REGIONE LIGURIA

Settore Ecosistema Costiero e Acque

OGGETTO: S1079 – Procedimento di Verifica di assoggettabilità a VIA sul progetto relativo alla realizzazione di un parco eolico costituito da sette aerogeneratori per una potenza installata complessiva di 29,4 MW in loc. Camponuovo nel Comune di Cairo Montenotte (SV) e delle opere connesse e infrastrutture indispensabili all'esercizio delle stesse site nei territori di Carcare (SV), Altare (SV) e Mallare (SV).
Proponente: Ski W A3 s.r.l. - Milano
Verifica completezza documentale.
Riscontro. ERRATA CORRIGE

Fig. 2 stralcio elaborato 7713-SKC_T_18S_Carta del piano tutela acque

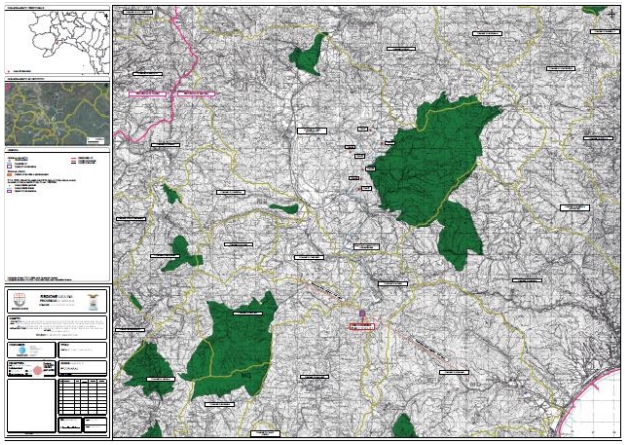
L'elaborato denominato "7713-SKC_T_18S_Carta del piano tutela acque", riportato nella fig. 2 sottostante, si riferisce al Piano di Tutela delle Acque, ma inquadra l'intervento rispetto alla cartografia relativa alle Aree protette - Allegato 9 del PTA, e non rispetto ai corpi idrici individuati e caratterizzati nello stesso PTA; in particolare viene rappresentata la ZSC – Adelasia, ma non specificamente l'acquifero sotterraneo (sebbene nell'elaborato SIA-relazione generale ne venga dato atto). Nella successiva Fig. 3 si evidenzia la sovrapposizione della ZSC - Adelasia e il corpo idrico sotterraneo IT07GWCASV27.

Alla luce di quanto sopra rappresentato si chiede che la documentazione venga integrata con una valutazione specifica dell'intervento nel suo complesso rispetto al vigente Piano regionale di Tutela delle Acque e una più puntuale valutazione delle eventuali interferenze con le opere di derivazione di acqua presenti nella zona dell'intervento, comprendendo, nella "zona di intervento" non soltanto le aree di installazione degli aerogeneratori, ma anche le opere infrastrutturali (cavidotto e stazioni) connesse all'opera, nonché la viabilità d'accesso. La verifica deve essere effettuata prioritariamente raffrontando il progetto georiferito con il livello GIS della Regione Liguria relativo alle derivazioni fruibile e scaricabile gratuitamente attraverso il portale ambientale regionale https://geoportal.regione.liguria.it/.

Figura 4: localizzazione area di intervento rispetto ai corpi idrici significativi tipizzati in base al PTA e con evidenza delle concessioni di derivazione come da DB regionale alla data del 20/01/2026

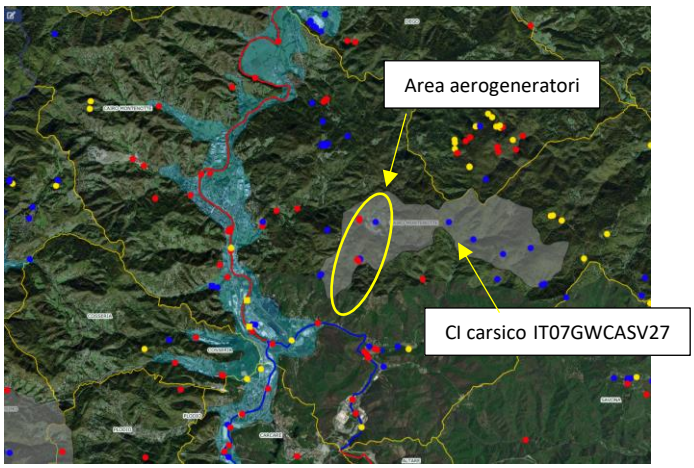
Nella successiva Figura 4 si ha una rappresentazione cartografica, generica e speditiva in assenza di livello informatico georiferito relativo alla complessiva area di intervento, dell'area di installazione delle pale rispetto ai corpi idrici caratterizzati nel citato PTA. In tale Figura sono anche evidenziate le derivazioni concesse, non solo ad uso potabile, come risultano da database regionale alla data del 20/01/2026.

Da tali rappresentazioni si evince che non solo la zona degli aerogeneratori interessa quasi totalmente il corpo idrico sotterraneo carsico sopra citato, ma non si possono escludere interferenze con le numerose derivazioni idriche, ad uso potabile e non, che sono evidenziate non soltanto nell'area dell'acquifero, ma anche nel percorso del cavidotto.

Si chiede, pertanto, che venga presentata una relazione idrogeologica finalizzata ad escludere o individuare l'eventuale presenza e l'entità di circolazione idrica sotterranea contenente anche una proposta di monitoraggio dei corpi idrici potenzialmente interessati.
